## 改善箇所説明図

路線バスの自動変速機において、トルクコンバータカバーの平面度が不適切なため、ロックアップクラッチのバックキングプレートの取付けボルトが折損するものがある。そのため、そのままの状態で使用を続けると、折損したボルトがトルクコンバータカバーとタービンとの間に挟まり、最悪の場合、トルクコンバータがロックアップした状態となり、エンストして走行できなくなるおそれがある。

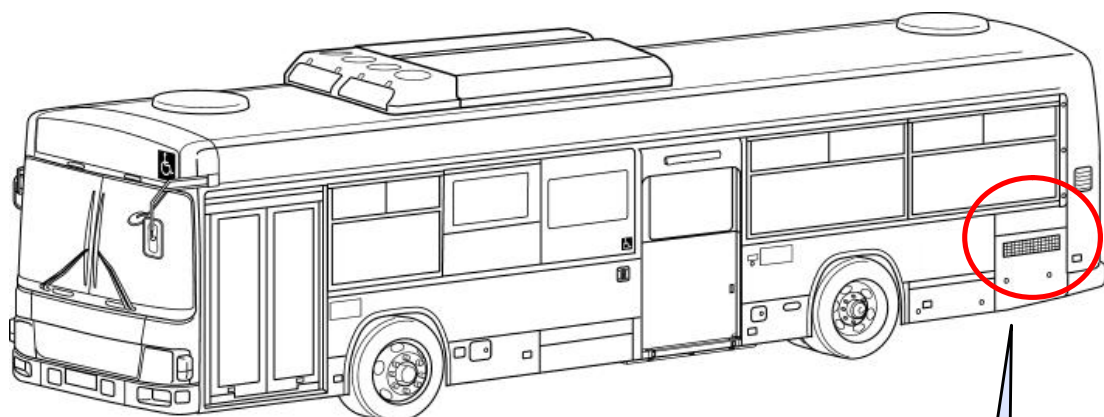
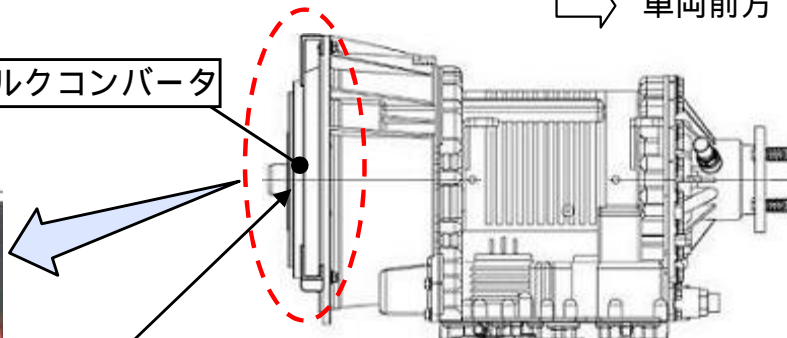
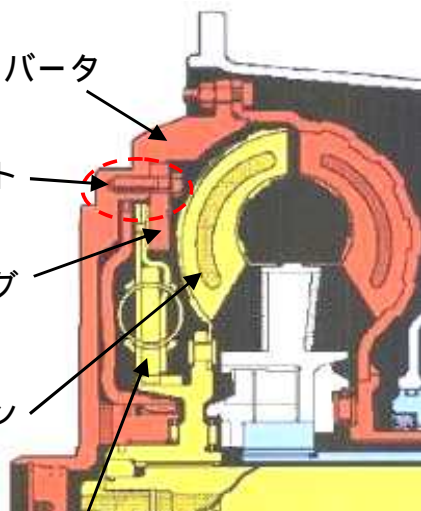
基準不適合発生箇所

全車両、自動変速機及びトルクコンバータの製造番号を確認し、対象となるものはトルクコンバータを良品に交換する。

識別：自動変速機ハウジング取付けボルトに黄色ペイントを塗布する。
